Anlage 1 zur Beschlussfassung des Umwelt- und Planungsausschusses am 16.03.2010 und des Rates am 25.03.2010 über die Anregungen aus der Beteiligung zur 9. Änderung des Bebauungsplanes Nr. 7 „Hanfgarten“ (Vorlage 2010/031)

(Lageplan und Berechnung der Schulhoffläche (s. Anlage)

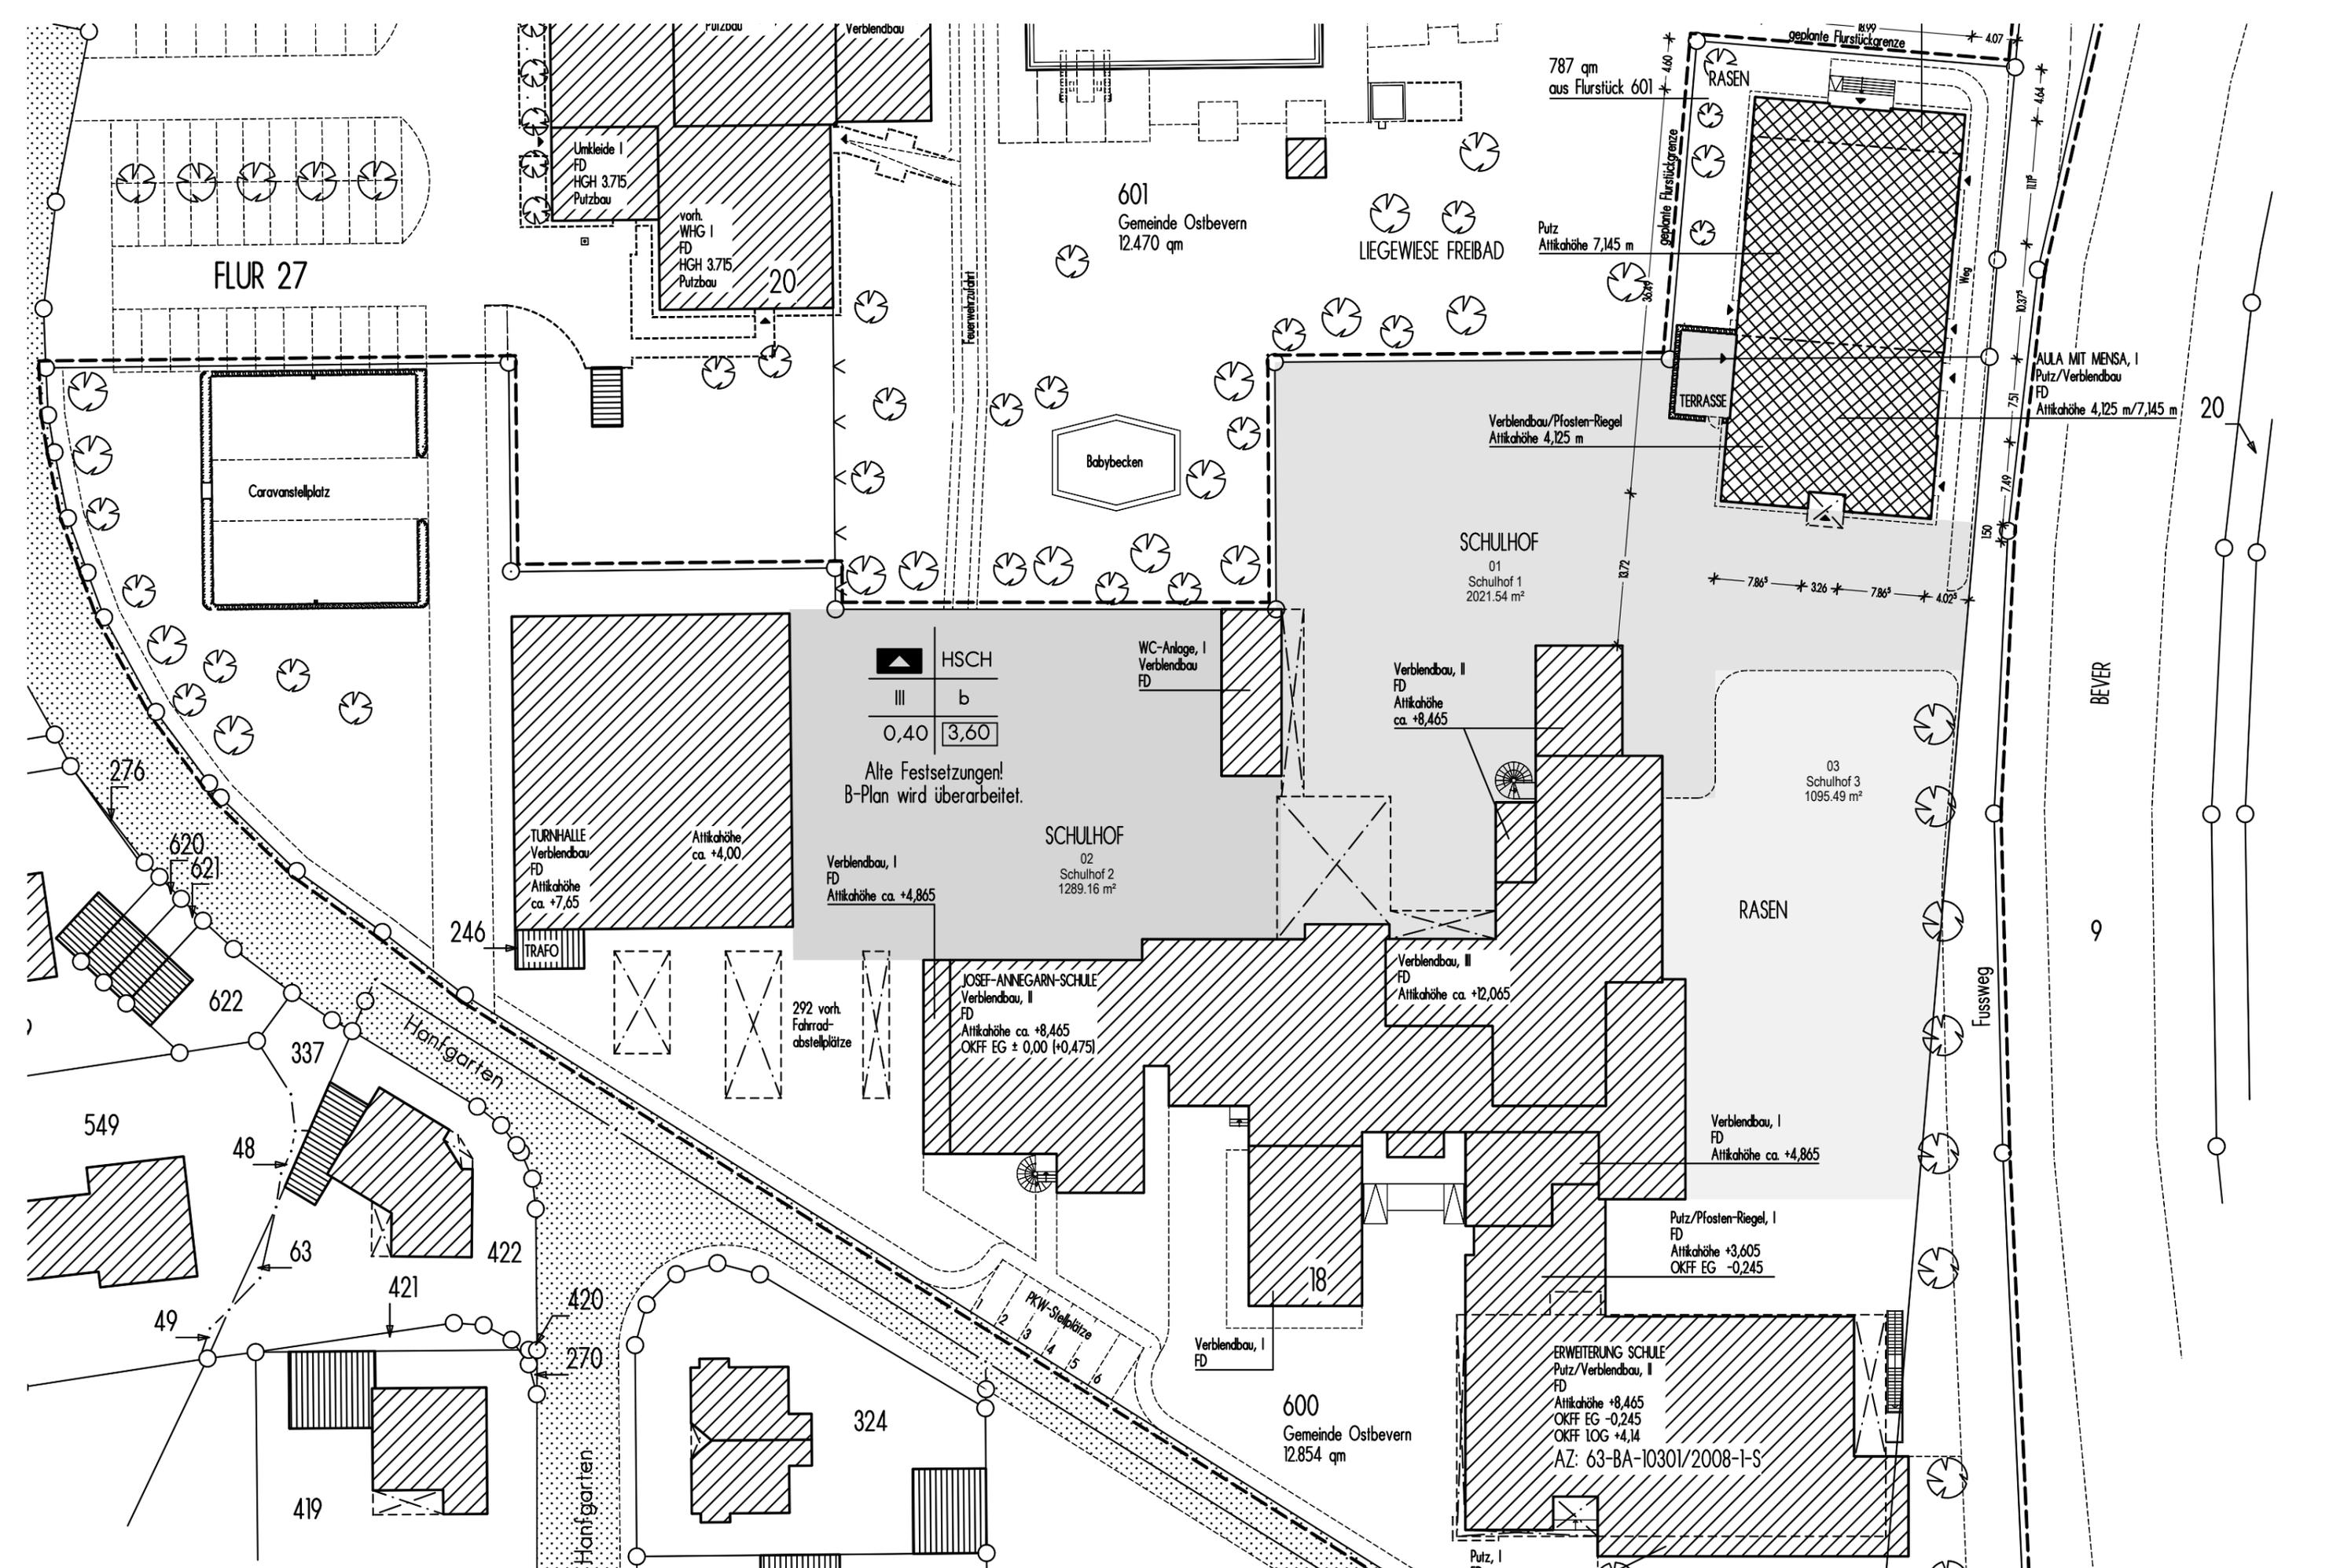
Die Behauptung, „Die Baumaßnahme kann ohne eine Verkleinerung der benötigten Schulhofgröße nur im Südosten erfolgen...“ (und hier zulasten der Freibadwiese) steht unbegründet im Raum. Bei der „benötigten Schulhofgröße“ bleibt offen, ob für die derzeitige oder anvisierte künftige Schülerzahl. Ist hier evtl. mit weiteren Bodenansprüchen an das Freibad zu rechnen?

In der Örtlichkeit ist offensichtlich, dass der Bau des für das gesamte Schulkonzept notwendigen Aula- / Mensagebäudes nur im Südosten erfolgen kann. Der Schulhof soll entsprechend der Schulbaurichtlinien eine Größe von ca. 5 qm je Schüler aufweisen. Bei prognostizierten 600 Schülerinnen und Schülern (100 je Jahrgang) ergibt sich eine Pausenfläche von ca. 3.000 qm. Die im Lageplan dargestellte Schulhoffläche 3 ist in der Örtlichkeit nicht als Schulhoffläche zu nutzen. Sie wäre allenfalls eine Reservefläche, die nutzbar gemacht werden kann. Mit den Flächen 1 und 2 entstehen ca. 3.300 qm, also nur 10 % mehr Fläche als nach Schulbaurichtlinien benötigt werden. Damit ist deutlich, dass künftig keine weiteren Flächen der Freibadliegewiese benötigt werden.
